Referencia: Expediente: LAM5678
Asunto: Comunicación Resolución No. 00391 del 20/03/2018

AUTORIDAD NACIONAL DE LICENCIAS AMBIENTALES - ANLA –

RESOLUCIÓN N° **00391**

Por la cual se resuelve un recurso de reposición y se toman otras determinaciones"

Figura 2.5 Áreas de Influencia Indirecta y Directa Físico-biótica del proyecto

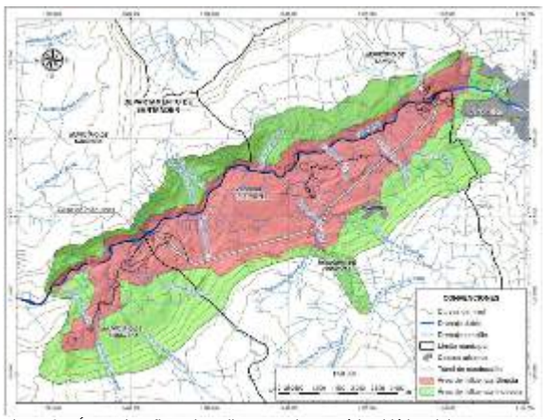
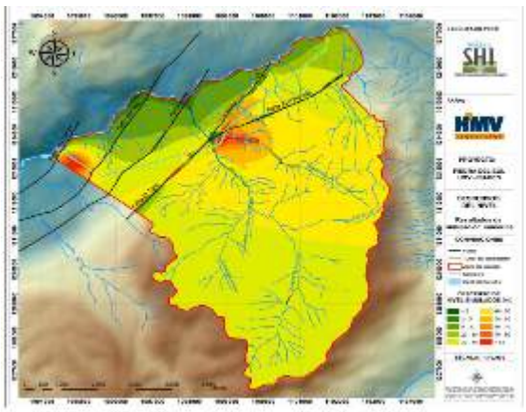
Para el componente hidrogeológico, las metodologías implementadas para la realización de los modelos son adecuadas. Sin embargo, en la caracterización hidrogeológica y en el ejercicio para el establecimiento del Área de Influencia Directa- AID, se evidencia que no fueron aplicadas con rigurosidad, es así que para el Área de Influencia Directa -AID no se estimó las extensiones en espacio, ni el tiempo de los impactos por la construcción del túnel, el tipo y la intensidad de abatimiento del recurso hídrico subterráneo, durante las distintas fases del proyecto, a partir del radio del cono de abatimiento generado por la construcción del túnel de 9,09 Km.

Además, una comparación entre la Figura 2.5 Áreas de Influencia Indirecta y Directa Físico-biótica del proyecto, presentado por la empresa en el capítulo 2, página 8 y la Figura 3.54 Zona de posible afectación del túnel de conducción. Escenario A (capitulo 3, página 139), muestra una incoherencia entre lo planteado como áreas de afectación en lo que respecta al recurso hídrico subterráneo. Se evidencia un análisis aislado y parcializado, excluyendo al casco urbano de Pinchote y la cuenca hidrológica de la quebrada La Pinchota del Área de Influencia Directa - AID, siendo estas, las áreas de mayor afectación por abatimiento de los niveles simulados.

Por lo anterior esta Autoridad considera que la metodología utilizada para llevar a cabo los modelos hidrogeológicos es adecuada. Sin embargo, existieron inconsistencias en la delimitación y justificación del área de influencia física del proyecto. En consecuencia, esta autoridad ratifica lo expuesto en la Resolución objeto de alzada.

Figura 1 Localización de Áreas de importancia para la Conservación de aves en al área de influencia del Proyecto Hidroeléctrico
Fuente: SIG ANLA.01/02/2018,

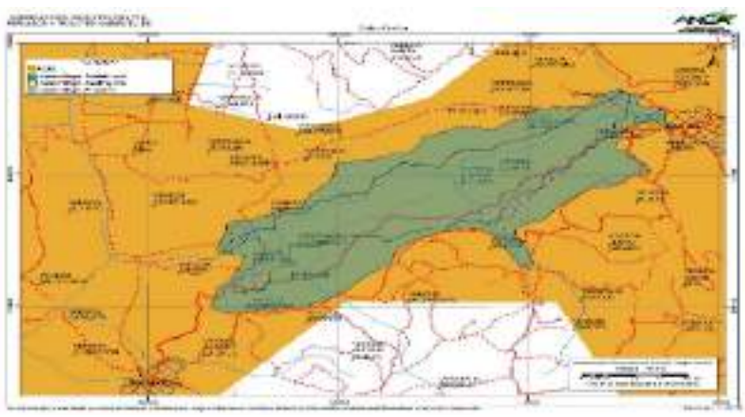
Por lo anterior, es dable señalar que la sociedad ISAGEN S.A. E.S.P no realizó un análisis que permita esclarecer cuales fueron los elementos técnicos que dan soporte a la definición del área de influencia, por lo que se considera que no da cumplimiento a lo establecido en el numeral 2.3 del artículo primero del Auto 2766 del 03 de septiembre del 2012, en relación a justificar técnicamente la determinación de la definición del Área Influencia Indirecta -AII del proyecto desde los componentes (…) y biótico (…), por tanto, esta Autoridad se reitera que el Área de Influencia del Proyecto no fue delimitada conforme a los Términos de Referencia HE-TER-1-01 ni de acuerdo a lo solicitado en el Auto 2766 del 2012.

Aunado a lo anterior, la ausencia de información en la caracterización biótica relacionada en las Áreas de Importancia para la Conservación de Aves – AICA, teniendo en cuenta que toda el área de influencia del proyecto se encuentra sobrepuesta al AICA CO074 (Bosques Secos del Valle del Río Chicamocha), establecida desde el 2008 y cuyo principal objetivo es determinar el estatus, la distribución y los requerimientos ecológicos de dos especies de aves endémicas del cañón del Chicamocha y críticamente amenazadas: el Cucarachero de Nicéforo (Thryothorus nicefori) y el Colibrí Ventricastaño (Amazilia castaneiventris)4, información de carácter relevante para el análisis de la caracterización y contenido del Estudio de Impacto Ambiental-EIA. También para dicha área se establecen endemismos a nivel de especie y subespecie, como el de Ortalis columbiana, Myiarchus apicalis, Momotus

Figura 2.5 Áreas de Influencia Indirecta y Directa Físico-biótica del proyecto.

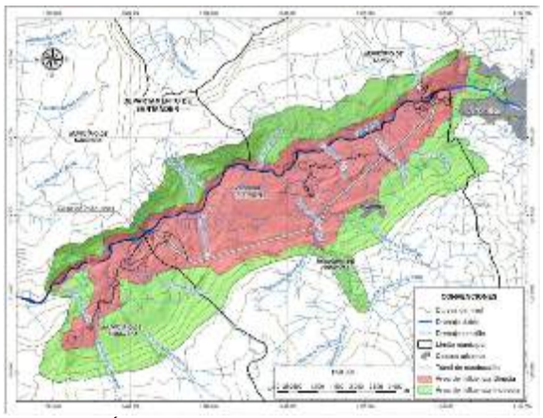
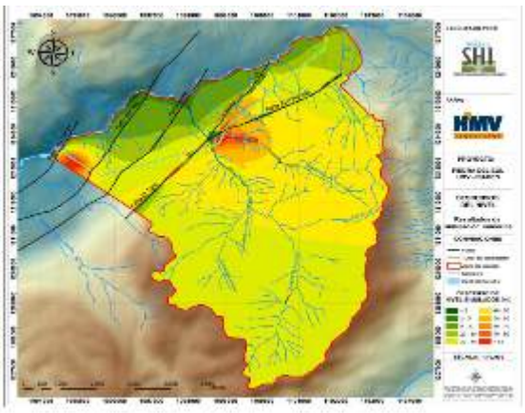
Para el componente hidrogeológico, no se estimó las extensiones en espacio, ni el tiempo de los impactos por la construcción del túnel, el tipo y la intensidad de abatimiento del recurso hídrico subterráneo, durante las distintas fases del proyecto, a partir del radio del cono de abatimiento generado por la construcción del túnel de 9,09 km.

Una comparación entre la Figura 2.5 Áreas de Influencia Indirecta y Directa Físico-biótica del proyecto, presentado por la empresa en el capítulo 2, página 8 y la Figura 3.54 *Zona de posible afectación del túnel de conducción. Escenario A* (capitulo 3, página 139), muestra una incoherencia entre lo planteado como áreas de afectación en lo que respecta al recurso hídrico subterráneo. Se evidencia un análisis aislado y parcializado, excluyendo al casco urbano de Pinchote y la cuenca hidrológica de la quebrada La Pinchota del área de influencia directa, siendo estas, las áreas de mayor afectación por abatimiento de los niveles simulados.

Figura 3.64 DHI para manantiales y quebradas y descensos simulados con el modelo numérico

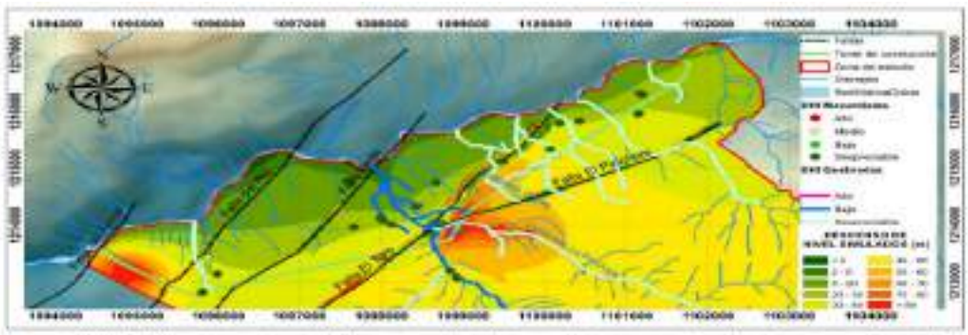
La comparación realizada en el documento (Figura 3.64; capitulo 3; página 156) y en el cual resalta la coherencia relativa entre el modelamiento numérico y el DHI, generando una alerta de monitoreo en la quebrada La Laja. Sin embargo, se evidencia ciertas incongruencias en el análisis comparativo. Por ejemplo: para la modelación matemática la mayor afectación por el abatimiento de niveles en la zona, se encuentra localizada en la confluencia de los sistemas de fallas de El Toro y El Pinchote, siendo la Quebrada La Pinchota, el drenaje con mayor afectación, mientras que el método DHI considera despreciable la afectación para este cuerpo de agua. Por otro lado, los manantiales se consideran de muy baja afectación (despreciable por utilizar el término propuesto) con la metodología DHI y en una zona con descensos entre 20 y 40 metros de abatimiento.

Figura 3.64 DHI para manantiales y quebradas y descensos simulados con el modelo numérico

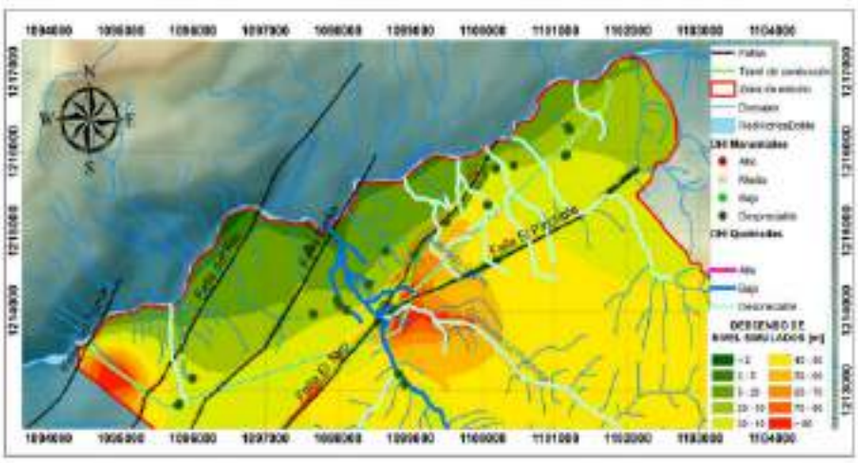
Por otro lado, los manantiales se consideran de muy baja afectación (despreciable por utilizar el término propuesto) con la metodología DHI en una zona con descensos entre 20 y 40 metros de abatimiento.

Figura 3.64 DHI para manantiales y quebradas y descensos simulados con el modelo numérico

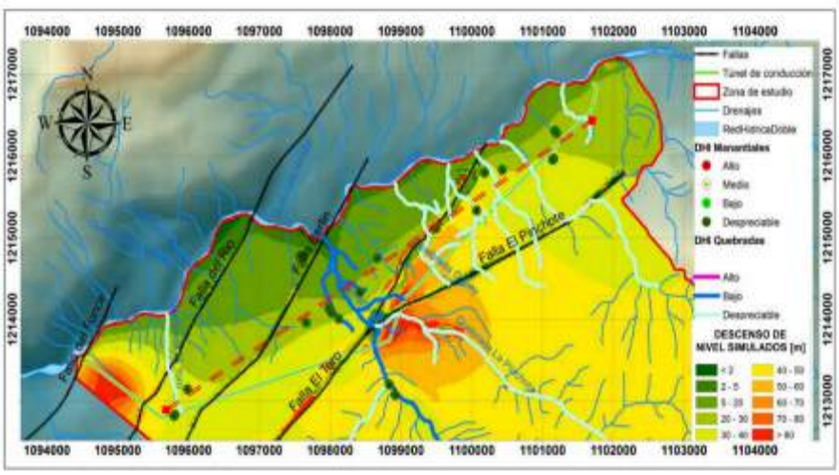
En relación con las variaciones del nivel freático la modelación numérica muestra un descenso en los niveles de 5 hasta 40 metros, sobre el corredor de descarga que conforman los manantiales inventariados y que son altamente sensibles a cualquier fluctuación por mínima que esta sea. Este impacto tendría un carácter irreversible si se tiene en cuenta la descripción presentada en el Estudio de Impacto Ambiental- EIA, por lo que su importancia estaría en crítico. Ahora bien, el análisis con el método DHI considera despreciable la afectación para los cuerpos de agua y los manantiales, por lo que la importancia de este impacto estaría como bajo a muy bajo. Razón por la cual, esta Autoridad no encuentra coherencia en los resultados presentados.

Figura 2.5 Áreas de Influencia Indirecta y Directa Físico-biótica del proyecto.

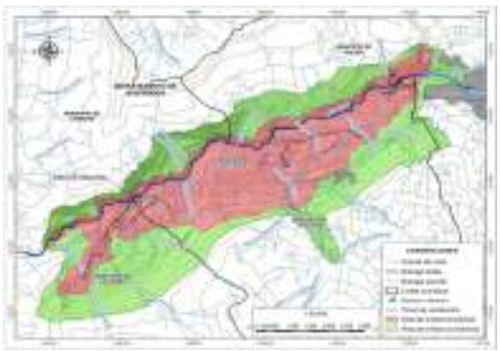
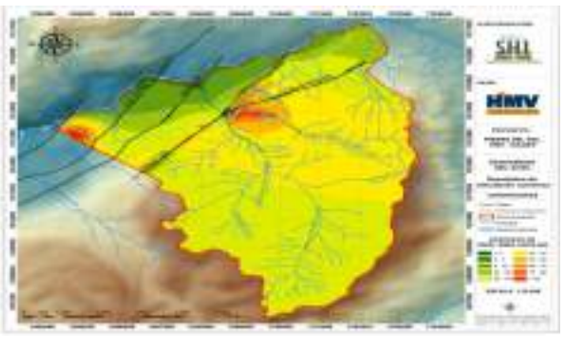
Además, una comparación entre la Figura 2.5 *Áreas de Influencia Indirecta y Directa Físico-biótica del proyecto*, presentado por la empresa en el capítulo 2, página 8 y la Figura 3.54 *Zona de posible afectación del túnel de conducción. Escenario A* (capitulo 3, página 139), muestra una incoherencia entre lo planteado como áreas de afectación en lo que respecta al recurso hídrico subterráneo. Se evidencia un análisis aislado y parcializado, excluyendo al casco urbano de Pinchote y la cuenca hidrológica de la quebrada La Pinchota del área de influencia directa, siendo estas, las áreas de mayor afectación por abatimiento de los niveles simulados.
